華夏海灣 管材規格量測

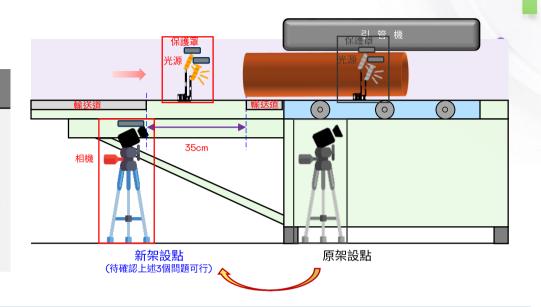
新架設<u>點</u>

- 1. 不需拆卸滾輪
- 2. 不需破壞機台支撐架
- 3. 需鎖附鋁擠在高溫爐側版(藍版處)
- 4. 引管機前需保留35cm空間

原架設點

- 1. 需拆卸1個滾輪
- 2. 部分產線機台支撐架需破壞, 另外 找地方焊支撐架
- (9/7場勘2#線,發現部分管材停止位 置較前,為了符合相機拍攝視野,相機 需平移往後,但中間會被機台支撐架 遮擋)

新架設點需確認 3個問題的可行性

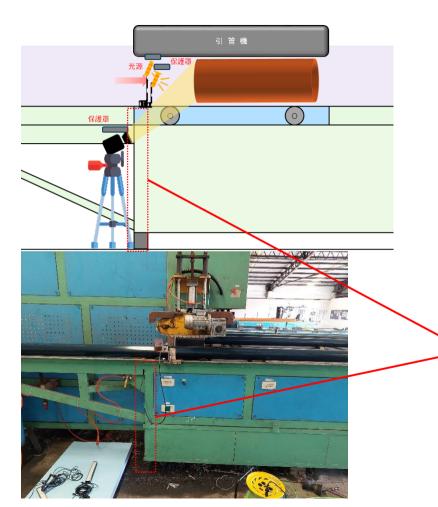
Q1. 是否可將35cm的鋁擠, 鎖在此藍版的孔位上

Q2. 引管機前面 是否可保留35cm的空間

Q3. 此處是否可以鑽數孔 作為固定光源使用

9/7 場勘2#線發現部分管材停止位置較前,為了符合相機拍攝視野,相機需平移往後,但中間會被機台"支撐架遮擋"
